Dokumentation über die Umsetzung der freiraumrelevanten Handlungsempfehlungen aus dem Bürgerdialog für die Leistungsphase 3 des Projektes Neubau Stadthaus

Projekt Neubau Stadthaus

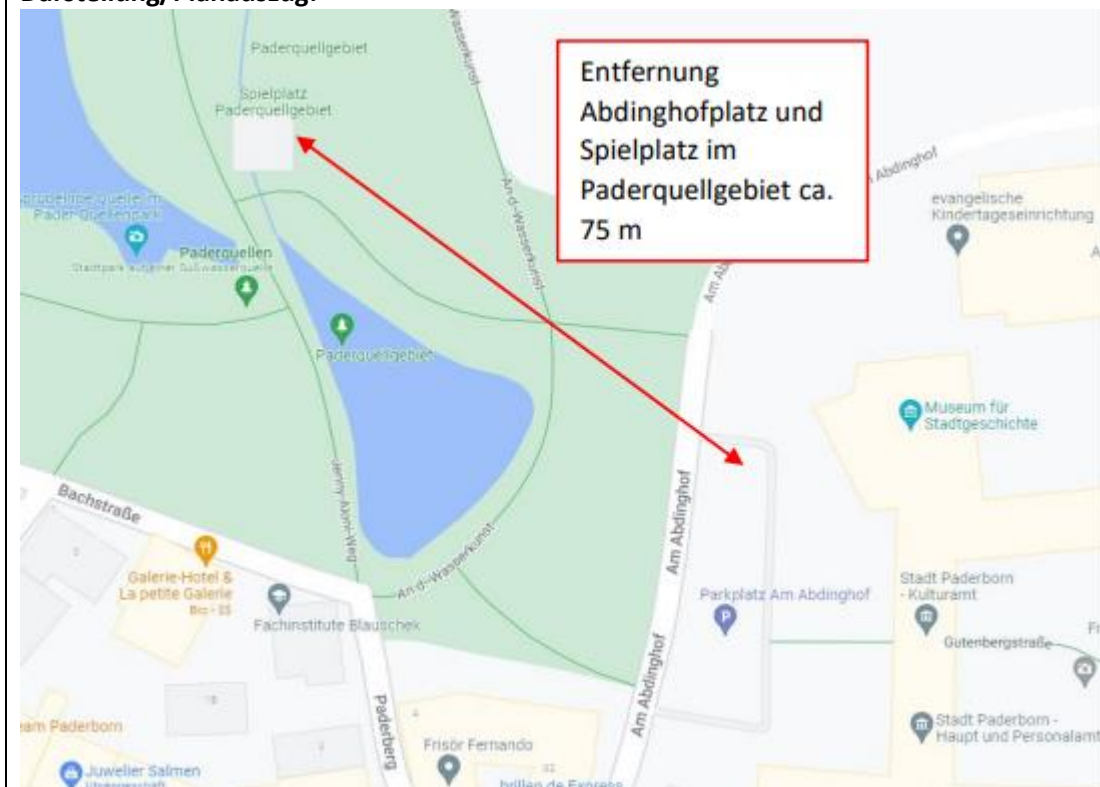
Im Zuge der Überlegungen zur Veranstaltungsinfrastruktur wird die Lage der Bühne/Veranstaltungsfläche unter Berücksichtigung der denkmalpflegerischen und urheberechtlichen Belange untersucht.

Bei der Sanierung und Neugestaltung der Plätze sollen nach Möglichkeit Angebote für Kinder integriert werden.

Die Bühne bleibt an der jetzigen Position bestehen.

Die Umsetzung des festen Bühnenstandortes an eine andere Stelle des Franz-Stock-Platzes kann aufgrund der Denkmalfestsetzung nicht umgesetzt werden.

Der Bühnenstandort soll jedoch ausgebaut werden, sodass er für Veranstaltungen multifunktional nutzbar ist. Aus Sicht der Veranstalter ist dieser Standort in seiner Lage optimal.

Zudem bleibt weiter die Möglichkeit bestehen, dass z.B. eine Leinwand für Public Viewing im nördlichen Platzbereich aufgebaut wird.

Hierbei ist immer zu beachten, dass Teile der Treppenanlagen als Fluchtwege freigehalten werden müssen.

Aufgrund der Zwangspunkte von Denkmalschutz und der Nutzung für Veranstaltungen können sowohl im Bereich des Franz-Stock-Platzes als auch des Abdinghofplatzes keine Spielgeräte verortet werden. Derzeit werden die Spielmöglichkeiten im nahe gelegenen Paderquellgebiet (75 m entfernt) erneuert, sodass Spielmöglichkeiten im Bereich des Stadthauses nicht zwingend erforderlich sind.
